COMMISSIONE CONSILIARE ASSETTO DEL TERRITORIO

SEDUTA DEL: 02/05/2019

1. Approvazione verbali sedute precedenti;
2. **Variante di adeguamento al RUE 2019 - prima parte cartografica**
3. Varie ed eventuali

Punto 2 dell'ordine del giorno: Variante di adeguamento al RUE 2019 - prima parte cartografica

Variante n. 055.01

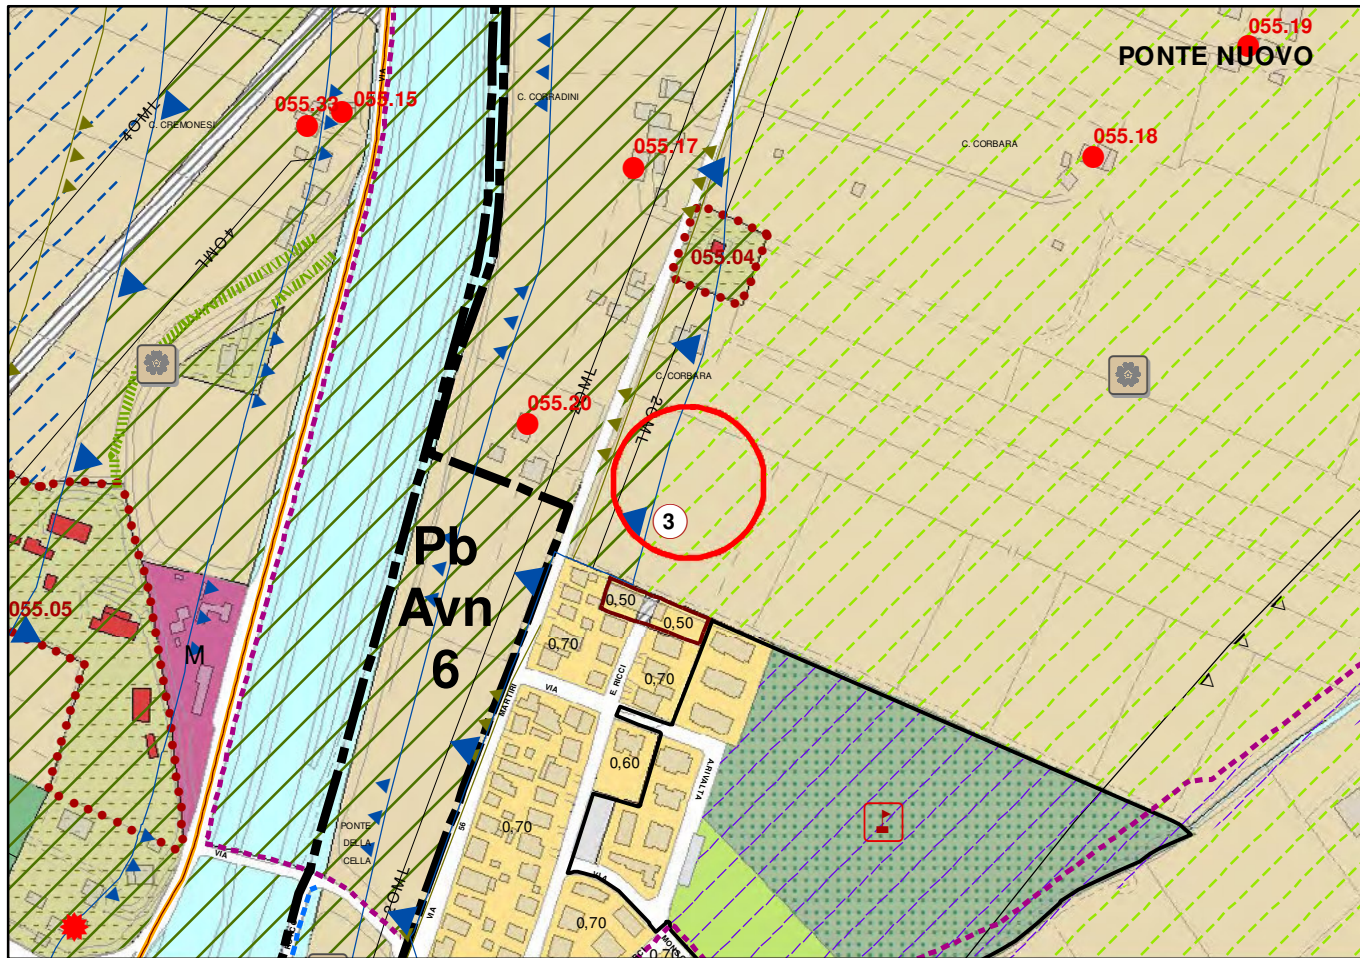
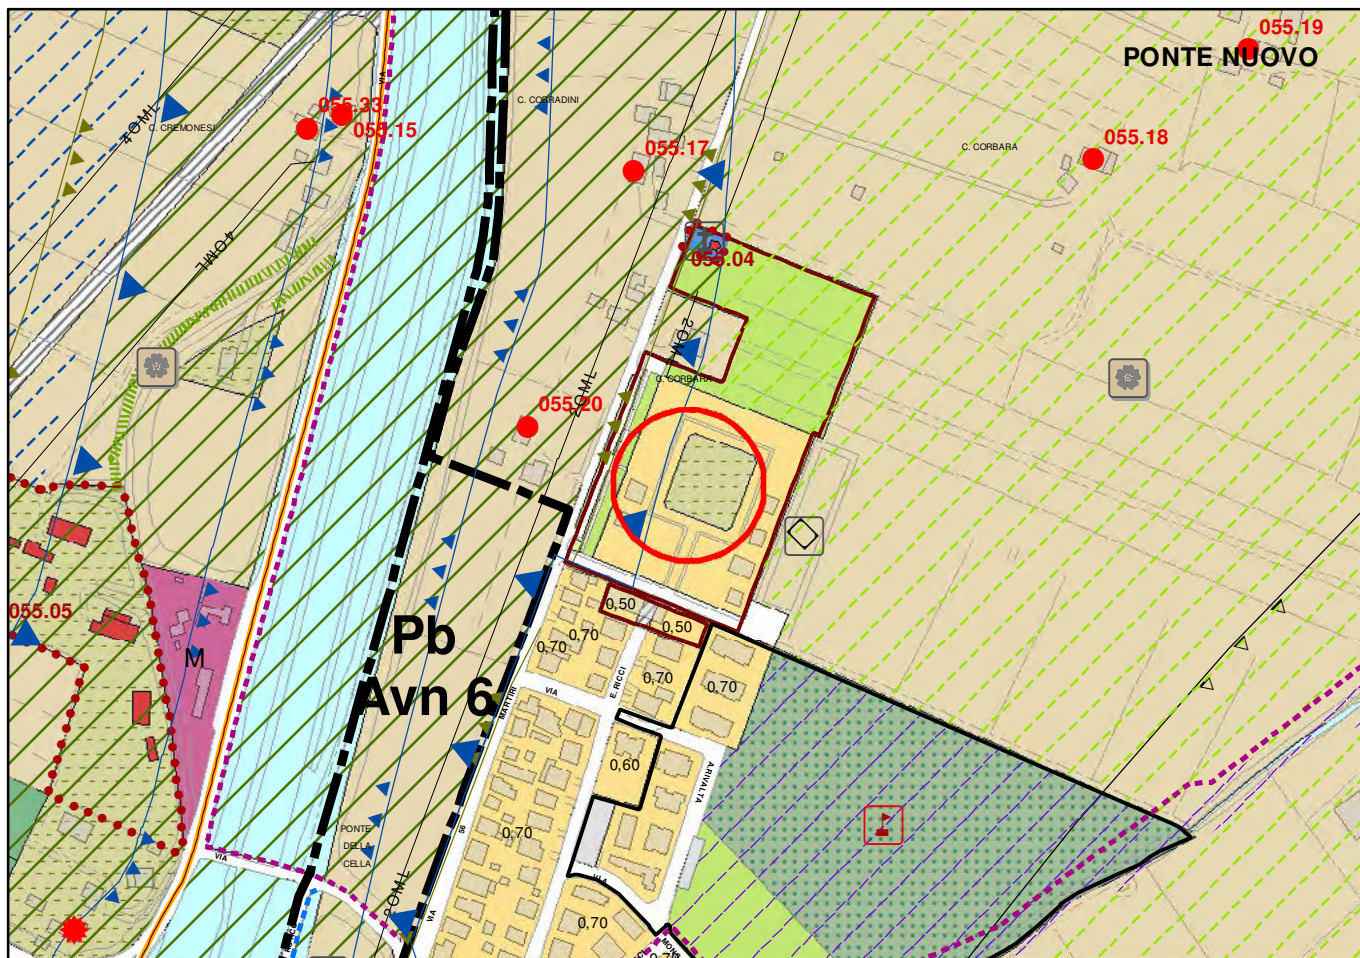
Scheda 55.01 Madonna dell'Albero, modifica della classificazione di zona da "*Zone agricole periurbane*" a "*Città consolidata prevalentemente residenziale*", "*Parco urbano di progetto*" e "*Attrezzatura pubblica sovracomunale*" ed eliminazione dell'obiettivo di località n.3, in quanto il PUC è stato realizzato.

Variante n. 056.01

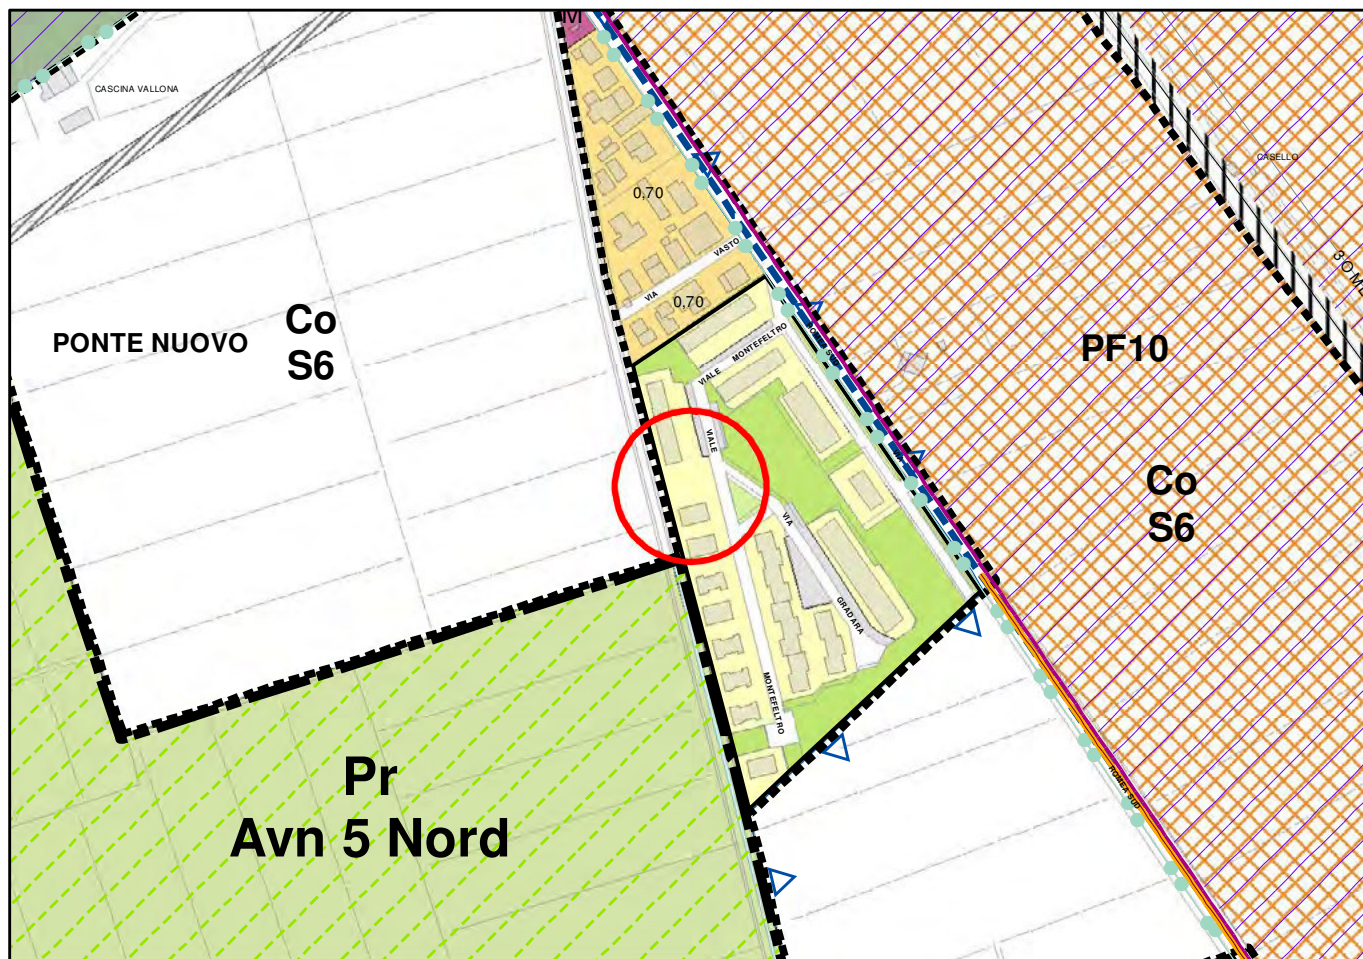
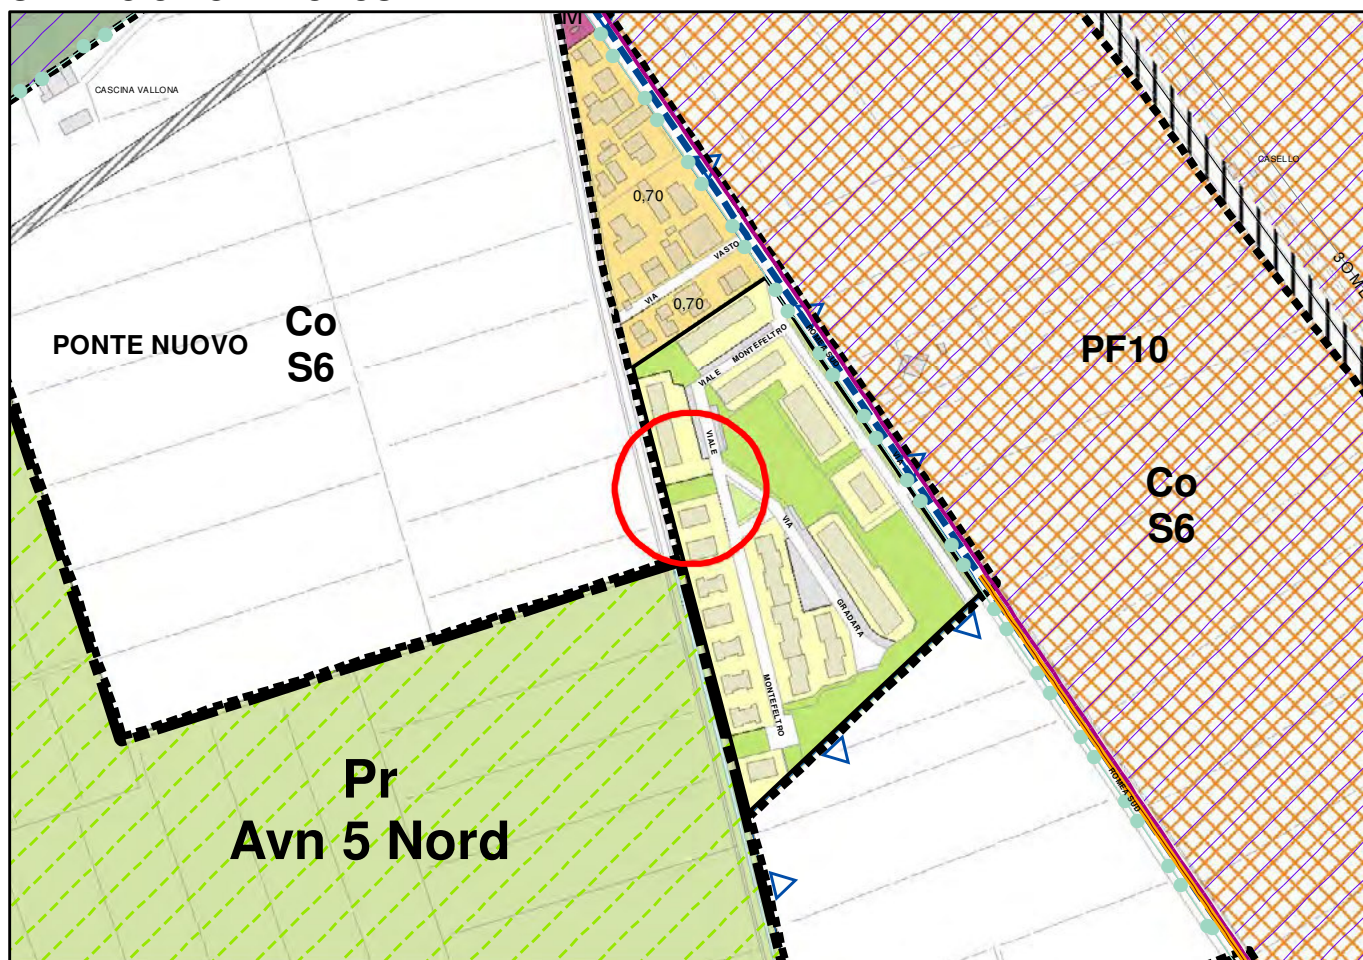
Scheda 56.01 Ponte Nuovo-Classe, adeguamento al reale stato di fatto modificando un pezzettino di zona da "*Città consolidata, Prevalentemente residenziale*" a "*Verde di quartiere*". L'area, di modeste dimensioni, fa parte dello standard urbanistico della lottizzazione a cui appartiene.

Variante n. 056.02

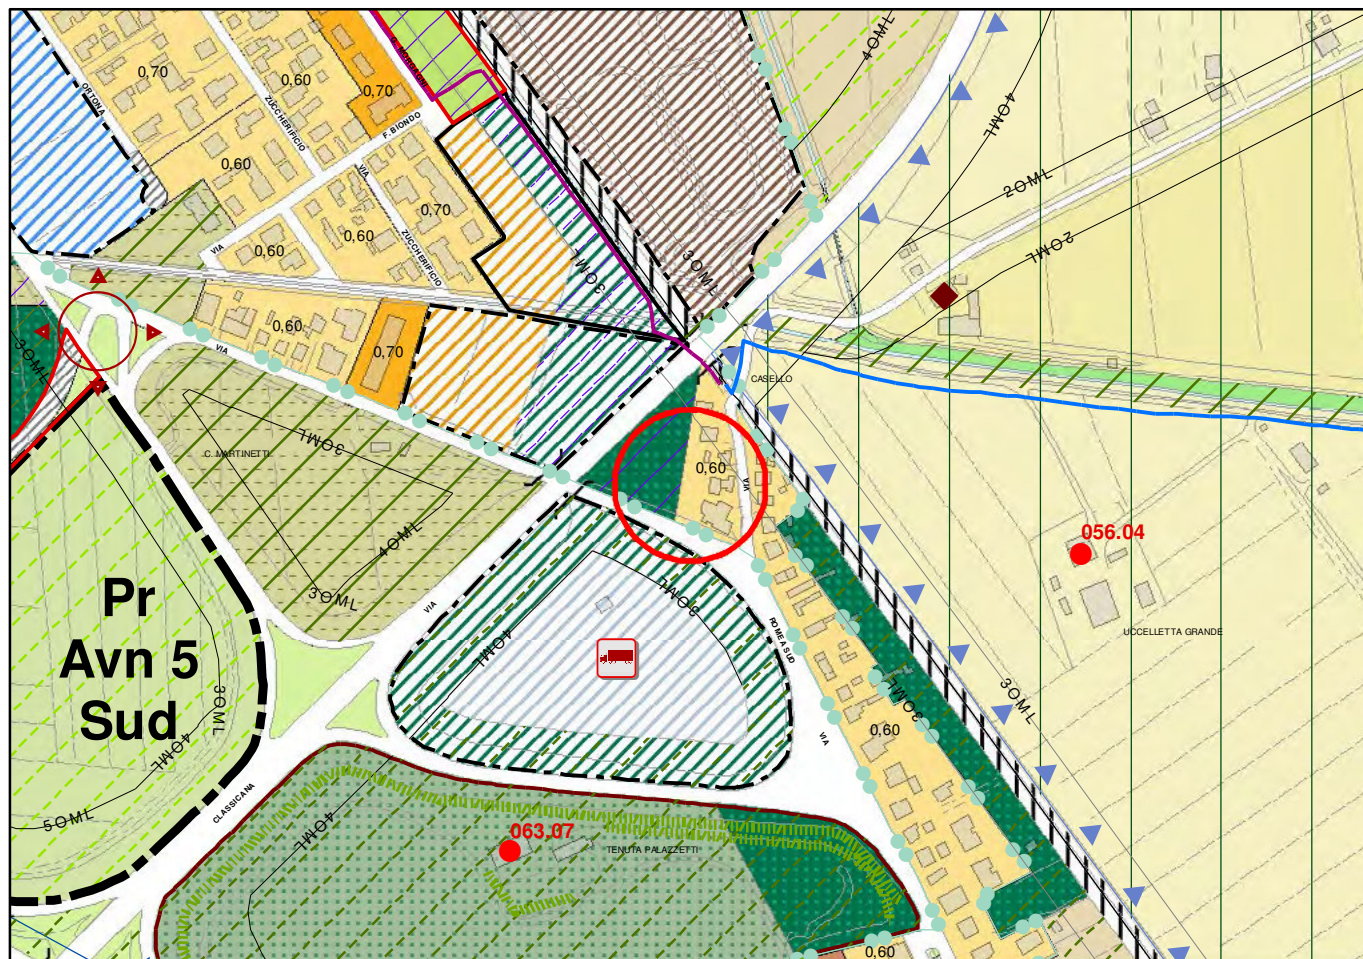
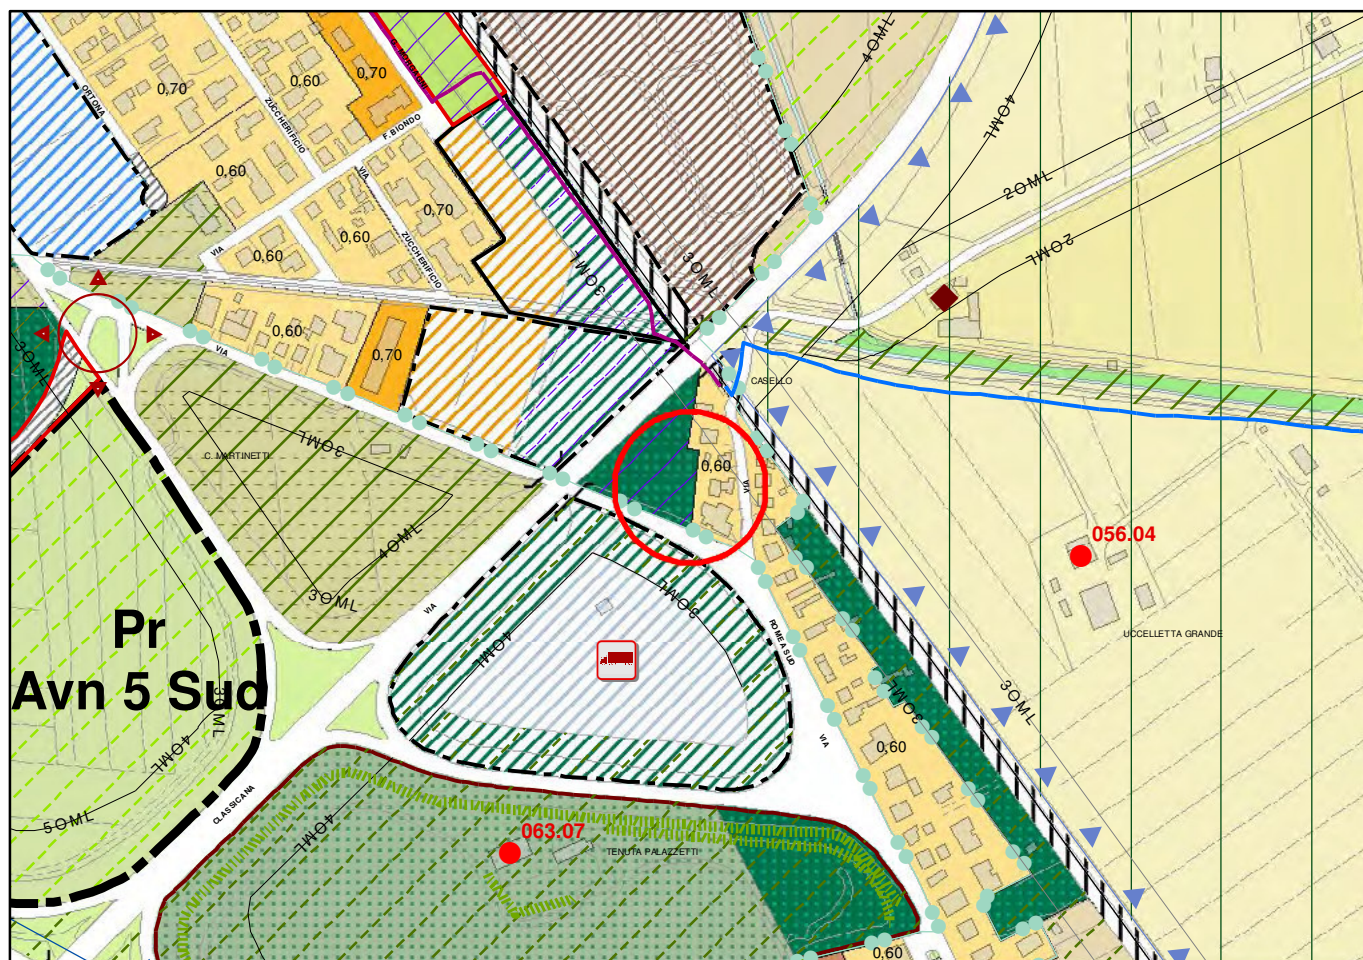
Scheda 56.02 Classe, modifica della classificazione di zona da "*Città consolidata prevalentemente residenziale*" a "*Verde di mitigazione e filtro privato*". Ciò al fine di rendere congruente la cartografia di RUE con quella del PSC.

Variante n. 064.01

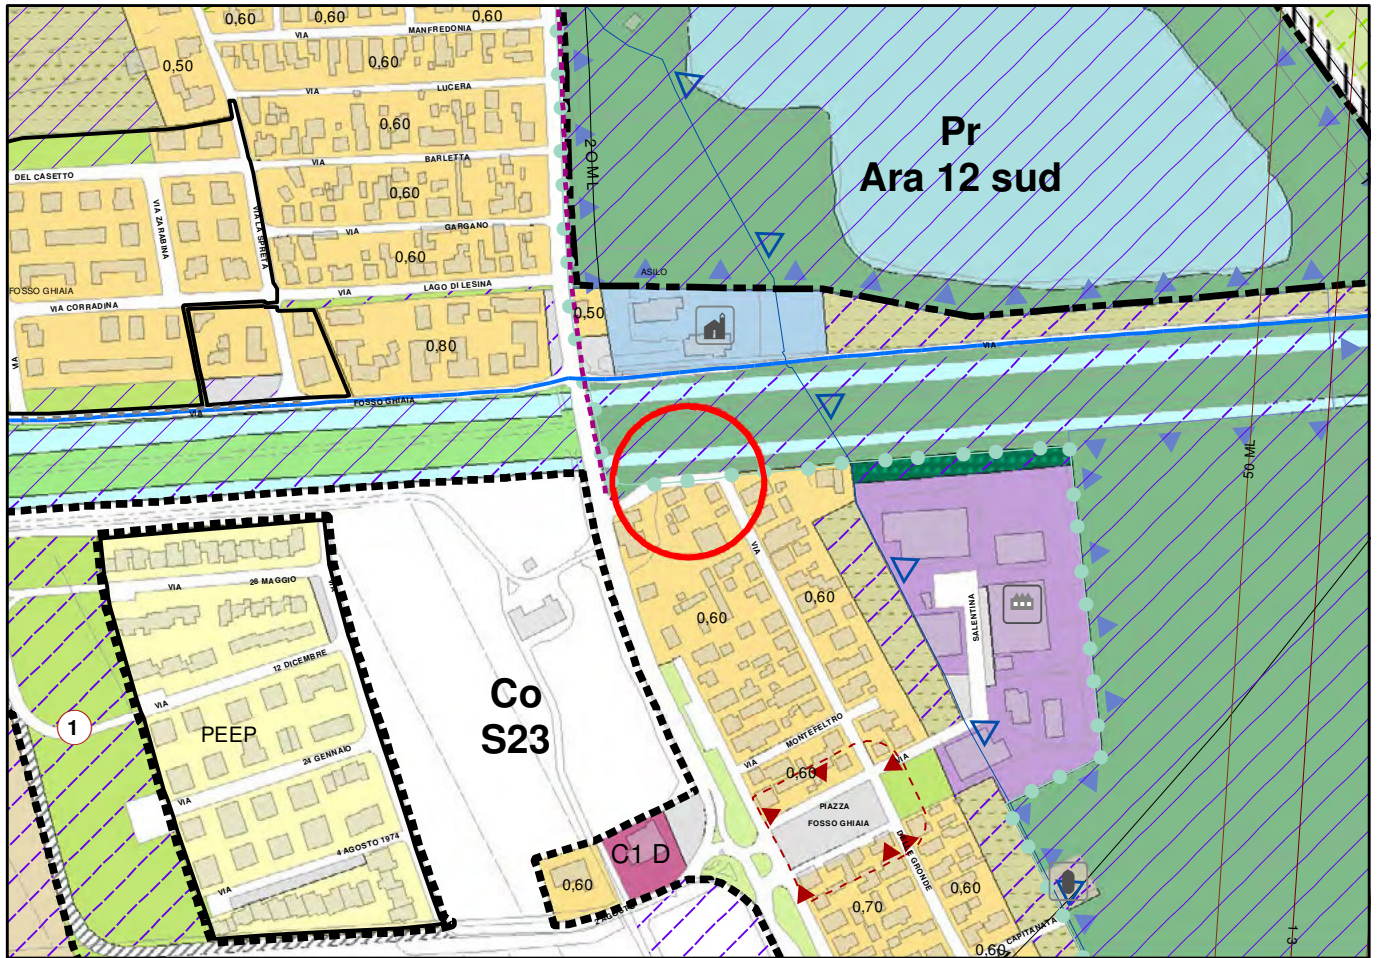
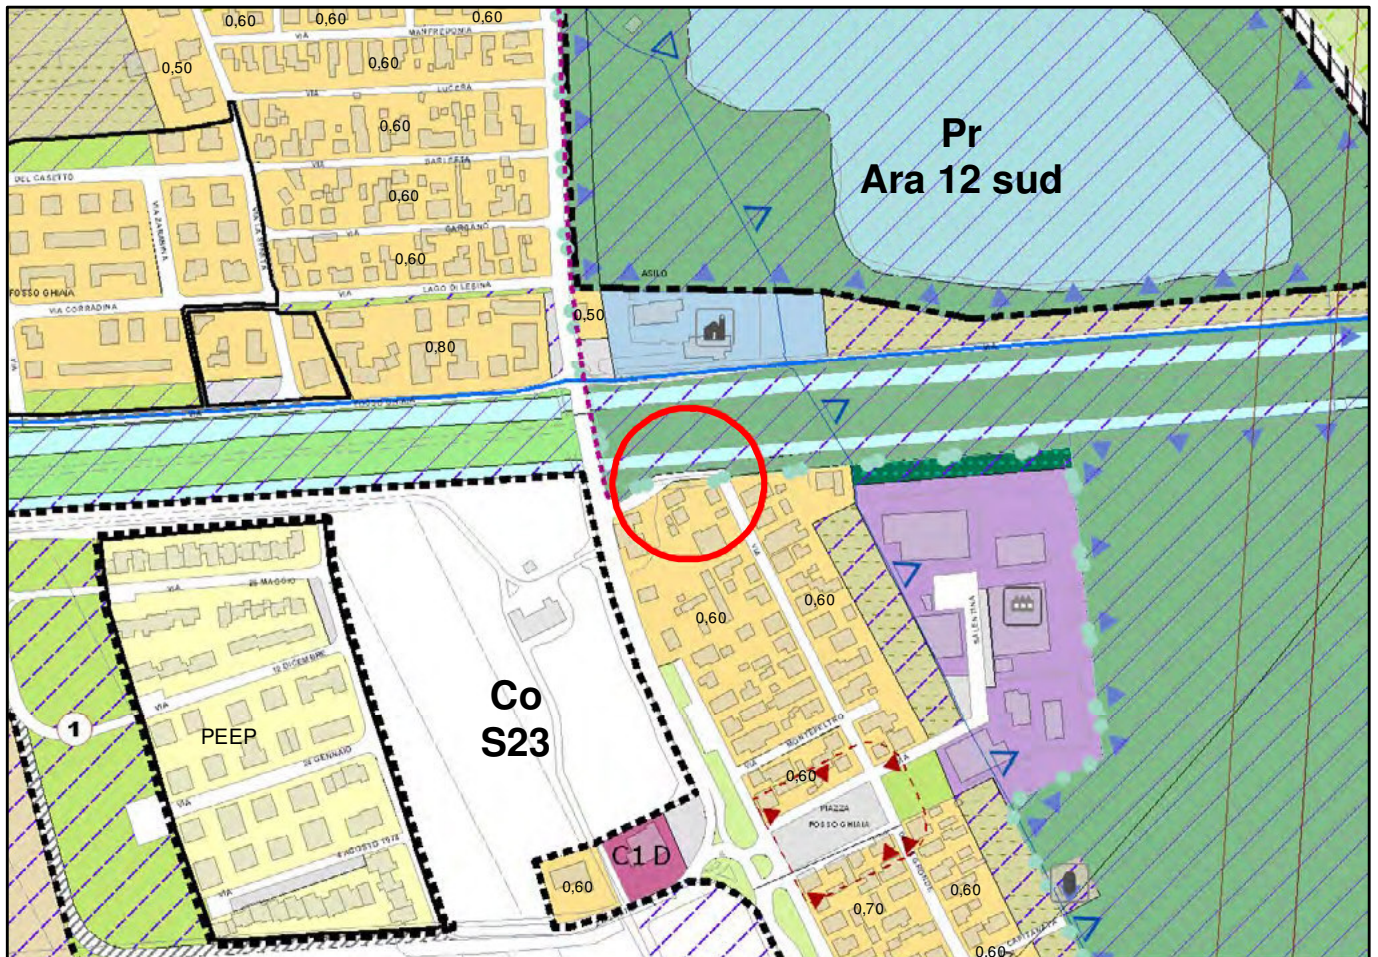
Scheda 64.01 Fosso Ghiaia, adeguamento al reale stato di fatto di un tratto di strada a fondo cieco (via delle Gronde) e del relativo allargamento del tessuto consolidato.
